OFICIO N° 1641 -2017-ANA-DGCRH

Asunto : Opinión favorable al Informe Técnico Sustentatorio para la "Modificación del Programa de prospección sísmica 2D-Lote 145 Zona 1 - Bagua", presentado por Andean Exploration Perú S.A.C.

INFORME TÉCNICO N° 1051-2017-ANA-DGCRH-EEIGA

Figura 1 Diagrama de flujo para los campamentos base y sub base

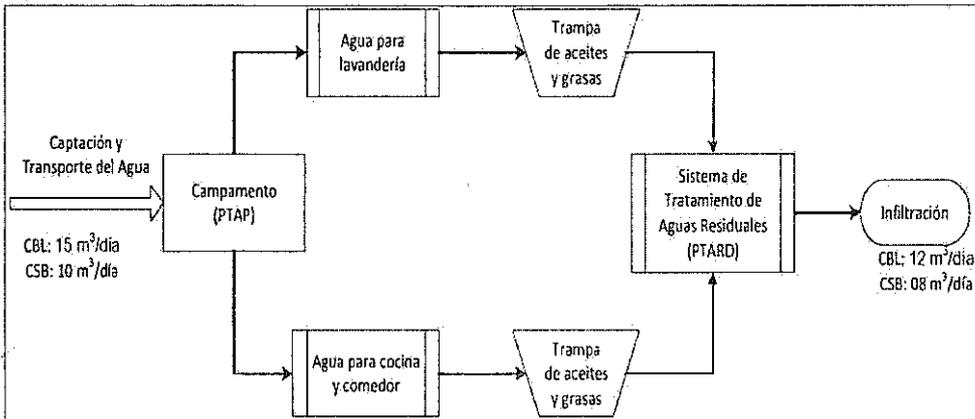
En la información complementaria se presentaron los balances de agua para los usos doméstico e industrial (ver figuras 1, 2 y 3), los cuales fueron aprobados anteriormente en el EIA.
